改善箇所説明図④

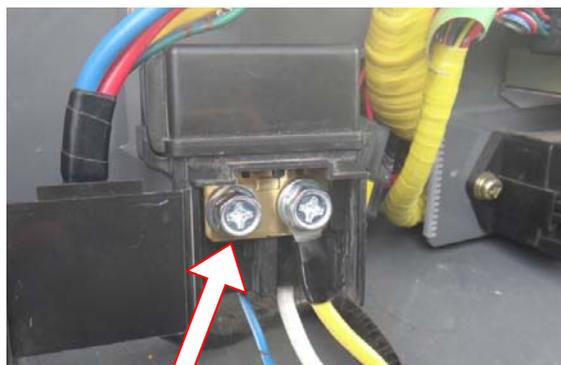
バッテリーリレー回路の電源ヒューズ固定ボルトの1本が取付けられていない。
そのため、バッテリーリレーが作動せずにエンジン始動不能となるおそれがある。

ヒューズ固定ボルトが
取り付けられていない

ヒューズホルダ内の電源ヒューズ固定ボルトを取付ける。

ヒューズ固定ボルトを取付ける
